具体采购通知（SPN）投标邀请（参考号0074-PAK-01）的更正 公告工程、采购和施工工程（EPC/交钥匙方式）	
---	---	---

项目名称：Lahore Wastewater and Drainage Management Project (LWDMP) –
从Larechs Colony至Gulshan-e-Ravi Lahore的污水系统（采用非开挖技术）

参考编号：0074-PAK-01

补遗第1号招标文件

ULTIMATE DISPOSAL STATION MASTER LAYOUT PLAN PUMP HOUSE		
DATE:-	NOVEMBER, 2025	DRAWING NO.:-
		LW - TD - 402

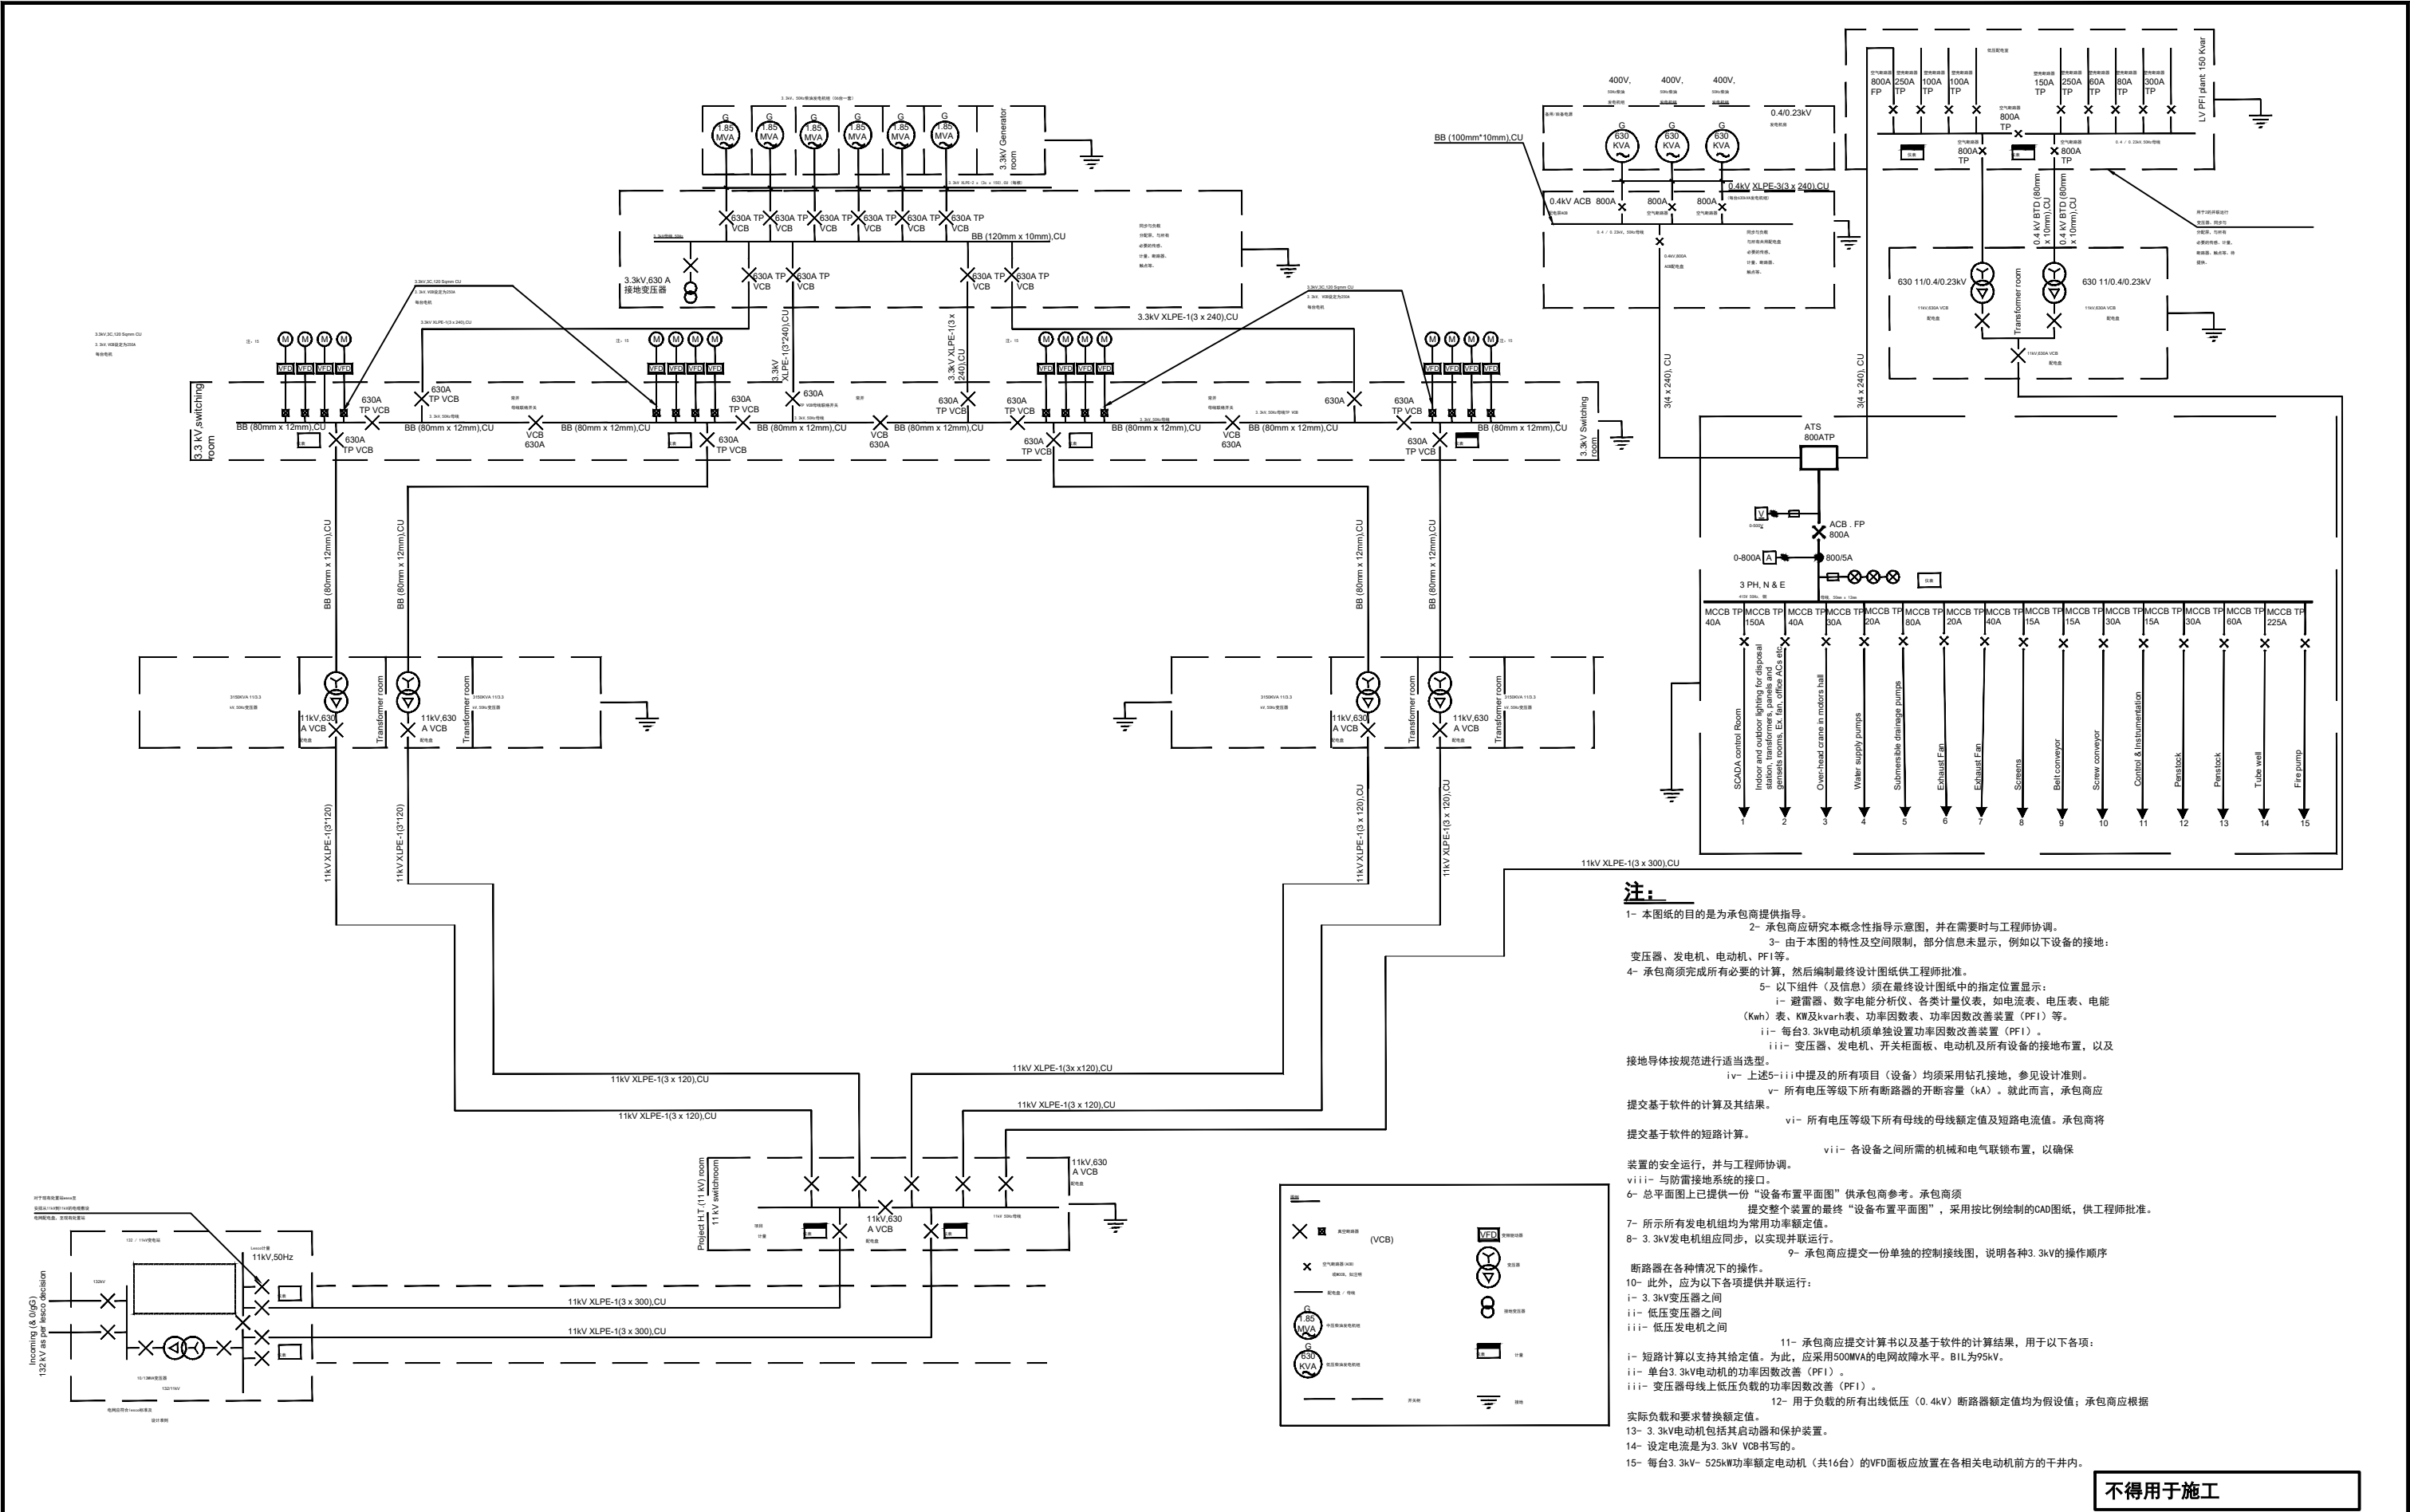
序号	参考	页码	如招标文件中所述	修订条款
				招标文件其他位置的落差结构数量应读作十六（16）。
25.	第1卷、2和3	完整招标文件		气味控制和通风系统的总数应读作：29（二十九）。招标文件中任何位置的气味控制和通风系统数量均应读作29（二十九）。
26.	第3卷，第二部分，第6节，业主要求（图纸）	图号 LW-TD-177	-	所引用的图纸已修订如下：修订后的图号LW-TD-177（含29个气味控制和通风系统）附于招标文件中的附件E。招标文件中任何位置的气味控制和通风系统数量均应读作二十九（29）。
27.	第3卷，第二部分，第6节，业主要求（图纸）	图号 LW-TD-402		所引用的图纸已按如下方式修订：更新后的图号LW-TD-402特此替换，并随附于本文件附件F，提供最终处置站总平面布置图。
28.	第3卷，第二部分，第6节，业主要求（图纸）	图号 LW-TD-491		所引用的图纸已按如下方式修订：更新后的图号LW-TD-491特此替换，并随附于本文件附件G，提供更新的最终处置站单线图（SLD）。
29.	第4卷，第三部分——合同条件与合同格式，第8节——专用合同条件，专用条件，A部分——合同数据	当地货币与外币的比例或金额	“当地货币：不低于合同总价的百分之五（50%）。”	原条款中的文本替换为：“当地货币：不低于合同总价的百分之五十（50%）。”

Description	Area (m ²)
Total Area available at GR Disposal	17741.371
Area occupied by Old Disposal	1600.805
Area Occupied by New Disposal including DC	3376.834
Admin Building (offices)	296.038
Remaining area in pieces (After all construction)	12467.69
